## Aménagements section N104/N37

Concertation préalable du public

# Réponses du maître d'ouvrage au bilan de la concertation

**Complément du demi-diffuseur n° 10 vers le nord**

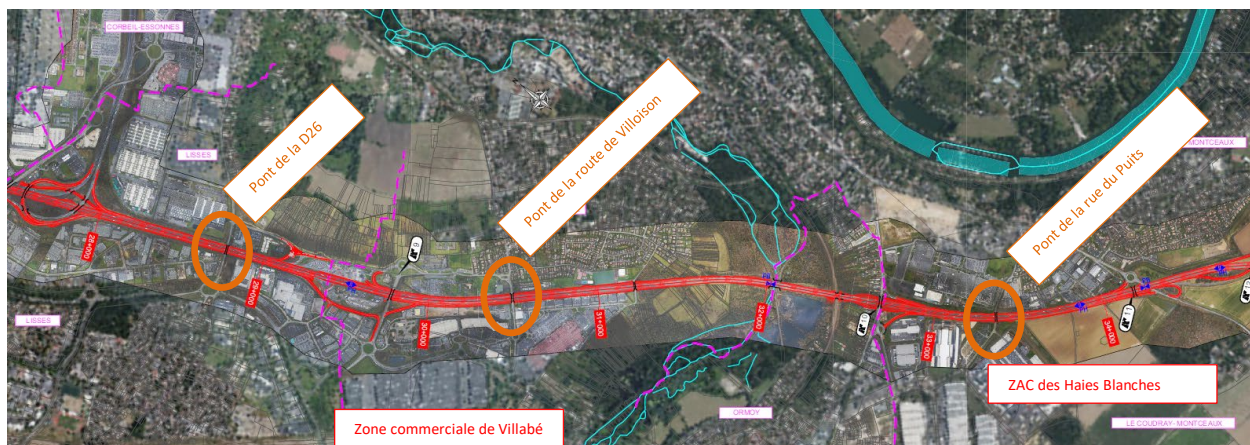
Une première projection estime qu'environ 1 300 véhicules emprunteraient les nouvelles bretelles orientées vers le nord aux heures de pointe par report du trafic des voiries secondaires vers l'autoroute A6, qui verrait sa circulation croître entre le demi-diffuseur n° 10 et le diffuseur n° 9.

La création des deux nouvelles bretelles orientées vers le nord présente de fortes contraintes techniques car celles-ci se situent dans une zone à forte rampe, avec plus au nord le franchissement de la voie SNCF et celui de la vallée de l'Essonne.

Il convient également de préciser les contraintes liées à la présence de réseaux (RTE et eau potable) et l'impact incontournable sur les terrains de la société XFab.

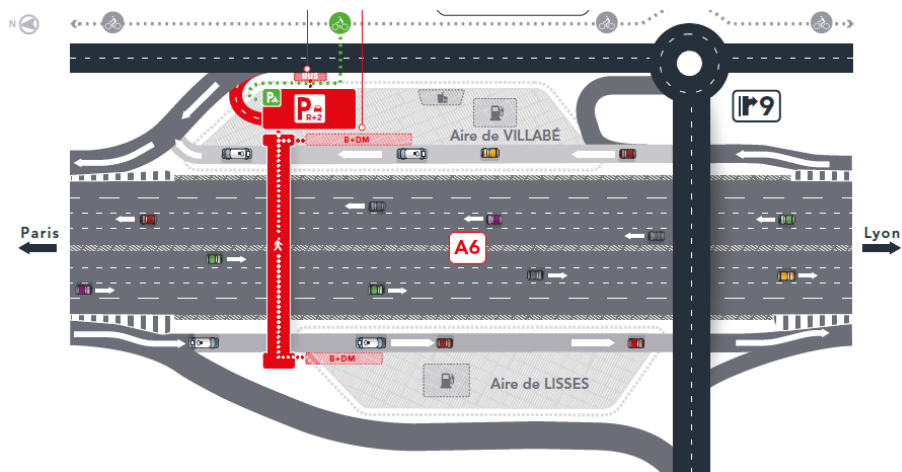
Pour les trois ponts démolis/reconstruits, les collectivités concernées (Département de l'Essonne pour la D26, Villabé pour la route de Villoison et Grand Paris Sud pour les trois) demandent la prise en compte d'une largeur suffisante pour le nouvel ouvrage construit afin de permettre la circulation des piétons et des cycles. De plus ces collectivités souhaitent que le financement de l'élargissement correspondant soit pris en charge par APRR.

Les garants ont repris cette demande des collectivités dans la liste de leurs six recommandations, en précisant que le financement restait à déterminer.

APRR avec son maître d'œuvre INGEROP ont déjà pu démontrer la faisabilité technique de ces élargissements d'ouvrages reconstruits et l'ont présentée aux collectivités.

Le ministère en charge des Transports a donné son accord pour la prise en charge des surlargeurs dans le cadre du contrat de concession avec APRR.

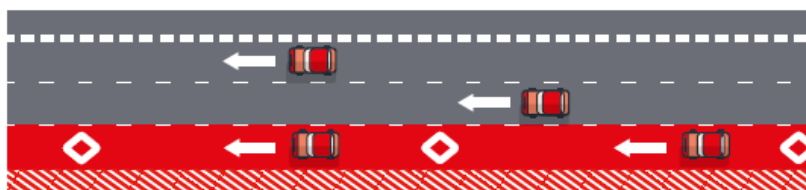
Cette dernière est jugée trop éloignée avec une crainte de stationnement anarchique sur les voiries locales. Le stationnement des poids lourds apparaît comme une véritable nuisance dans certaines communes dont Villabé et le Coudray-Montceaux.

Les garants ont repris cette inquiétude et demandent dans leurs recommandations de restituer les places de stationnement PL supprimées, localement dans un périmètre satisfaisant.

La recherche de solutions à proximité va se poursuivre pour arriver à une solution satisfaisante pour tous (les poids lourds, les collectivités, APRR), même si le foncier disponible est très rare dans ce secteur.

Une zone a été pré-identifiée immédiatement au sud de l'aire de Villabé dans les emprises autoroutières. Cela nécessite le déplacement de la bretelle de sortie dans le sens Province vers Paris du diffuseur n° 9, configuration qu'il convient d'analyser d'un point de vue sécurité pour les usagers motorisés ou pédestres.
